Projet Éolien des POMMERAIES (44)
Commune de SAINT-JULIEN-DE-VOUVANTES

**MEMOIRE EN REPONSE A L'AVIS DE LA MRAE
– demande de compléments**

octobre 25

Figure : Carte des variantes d'implantation

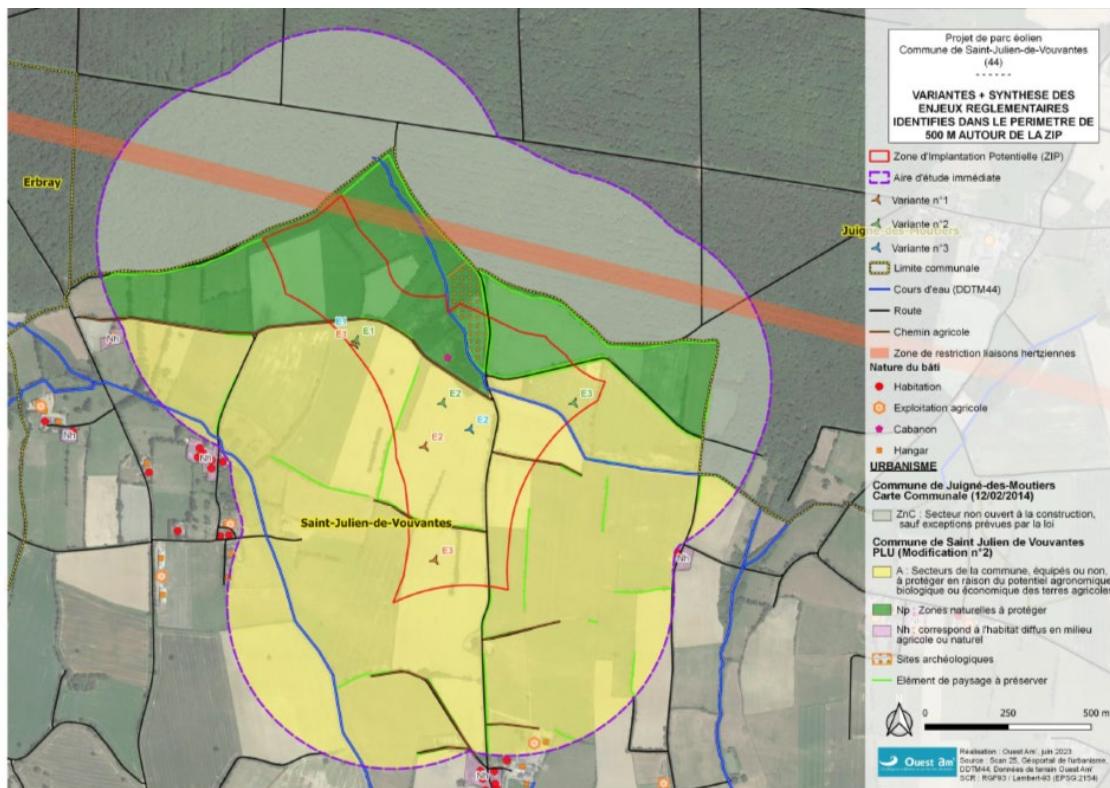
Elle recommande à ce titre de mieux justifier l'absence de possibilité de déplacer l'éolienne E1 sur la base de critères environnementaux.

A partir de ces premiers critères considérés, plusieurs variantes réalisables techniquement mais également cohérentes avec le paysage et l'environnement ont alors été étudiées et analysées.

Il est important de préciser que lors du premier dépôt du dossier en 2022, une contrainte aéronautique plafonnait le gabarit en bout de pales des turbines à 165m. Suite à un nouveau retour des services de la DGAC en 2024, le gabarit des turbines a pu être revu et augmenté.

Ainsi pour la cohérence du dossier pour les services instructeurs et la démarche entreprise dans l'étude des variantes, il est ici important de rappeler que les 3 variantes initialement présentées lors du 1er dépôt ont été conservé dans l'analyse des variante et une variante V3bis avec un bout de pale de 179,5m a été ajouté pour venir compléter ce volet.

- La **variante 1** constitue la variante optimale d'un point de vue du nombre d'éoliennes. En effet, en raison des distances inter-éoliennes à respecter, il n'est pas possible de mettre plus de 3 éoliennes au niveau de cette zone d'étude. Ainsi, le rendement énergétique du projet éolien est optimisé : ce projet répond au mieux à la problématique d'aujourd'hui à savoir produire de l'électricité localement et à partir d'une énergie renouvelable et inépuisable. Dans cette variante, l'éolienne 2 est implantée en zone humide afin de satisfaire les contraintes suivantes :

- La **variante 2** constitue également une variante optimale d'un point de vue du nombre d'éoliennes et de la production énergétique renouvelable. Dans cette variante, l'implantation suit une orientation Est-Ouest et forme une ligne parallèle au boisement. Cette variante a pour avantage d'éloigner l'éolienne E3 du bourg de Saint-Julien et de préserver les hameaux présents proches de la zone d'étude tels que La Montagne, la Garenne et la Racoudelais notamment. Toutefois, dans cette variante d'implantation, le chemin d'accès existant à l'éolienne E3 comporte un virage trop serré qui aurait nécessité des aménagements spécifiques (zone de giration indispensable pour le transport du mât et des pales des éoliennes) qui auraient impacté une zone humide et qui auraient très probablement nécessité un défrichement.

- La **variante 3** correspond à un projet composé de 2 turbines. Malgré une production énergétique de cette variante moins intéressante que les variantes 1 et 2, il est important de mettre en avant les éléments suivants :

Conformément à l'étude des variantes expliquée en détail précédemment, la variante 3 correspond au choix d'implantation des éoliennes le plus cohérent aux regards des différents critères étudiés (paysage, environnement, accès...) et respectent les critères techniques indispensables pour la faisabilité du projet (espacement entre les deux turbines, conformité avec les documents d'urbanisme, éloignement de plus de 200m des boisements, évitement cours d'eau, éloignement du faisceau hertzien....).

Figure : Résultats de l'effet des bridages sur les LRE (Long Range Echolocators – les noctules et sérotines) : diminution de 88% de la mortalité (basée sur une analyse BACI (before After Control Impact) sur 40 parcs

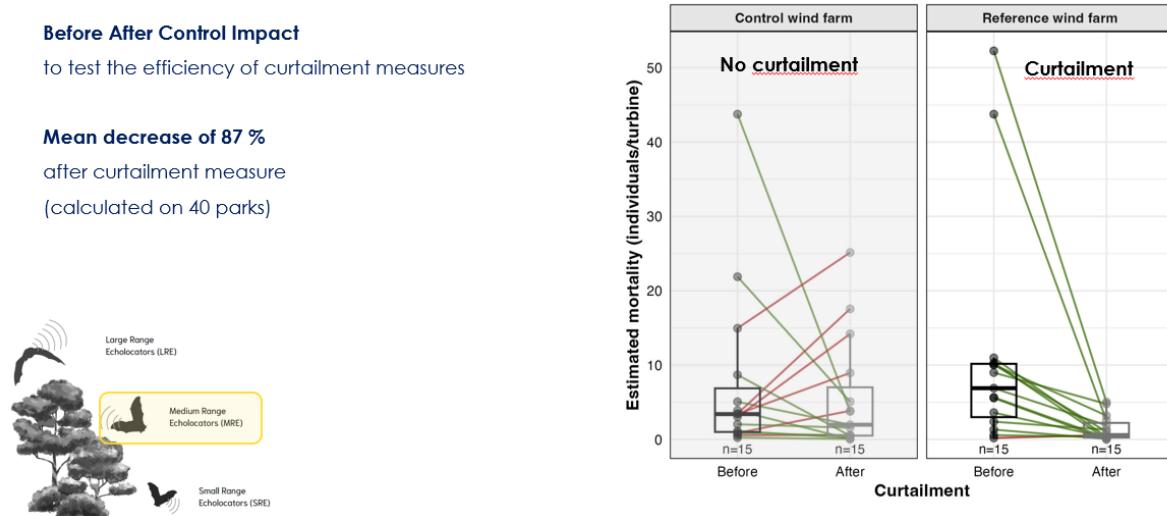
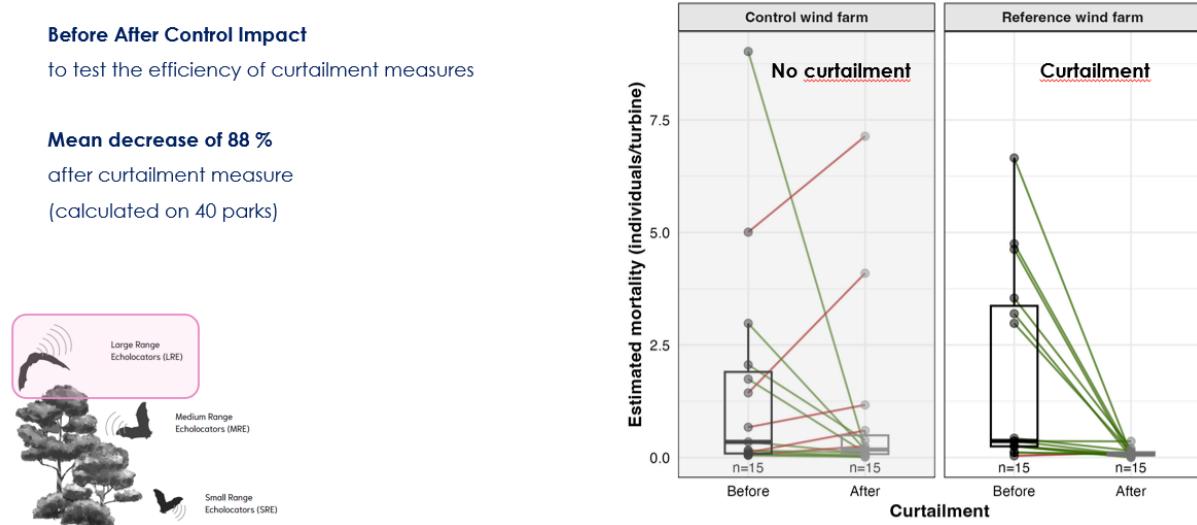
- *de justifier d'un retour d'expérience validant la pertinence du dispositif de bridage dynamique proposé et, à défaut, de se baser sur un bridage uniquement statique permettant de réduire le risque de mortalité des espèces protégées de façon à ce qu'il apparaisse comme n'étant pas suffisamment caractérisé ;*
- *mettre en place un suivi spécifique au dispositif de bridage proposé pendant les périodes de travaux agricoles en mentionnant les indicateurs et les seuils pouvant conduire à sa modification après les trois premières années d'exploitation ;*
- *préciser les valeurs qui imposeraient une modification du dispositif de bridage avant l'échéance de trois ans en cas d'insuffisance observée dans la protection de l'avifaune.*

- Le bridage proposé se base à ce jour uniquement sur un bridage statique.

Comme présenté dans le dossier, le bridage permet de couvrir 90 % de l'activité enregistrée . Au regard du taux de couverture du bridage, des niveaux d'activités des chiroptères en lien avec le référentiel et des niveaux de mortalité connus lorsque des bridages de ce type sont implantés, le rapport conclut que l'impact résiduel est négligeable et que le risque n'est pas suffisamment caractérisé étant donné les retours d'expérience du bureau d'études concernant l'efficacité des bridages. En effet, le programme de recherche en cours « APOCOPE » (Amélioration de la Protection des Oiseaux et des Chauves-souris et Optimisation de la Production d'Electricité) mené par Ouest Am' en collaboration avec le laboratoire CESCO-MNHN a permis de montrer un effet majeur du bridage sur les chauves-souris. Ces résultats ont été montrés lors de la conférence internationale « CWW » le 12 septembre 2025 à Montpellier. Un article scientifique est en cours de rédaction, il intégrera des données d'autres parcs. Ainsi, les valeurs de baisse de mortalité montré lors de la conférence pourront varier légèrement. A ce jour, les données en cours d'analyse montrent une meilleure efficacité encore des bridages que ce qui a été montré lors de la conférence.

C'est à ce jour, l'analyse la plus aboutie au niveau mondial de l'effet des bridages sur les chauves-souris.
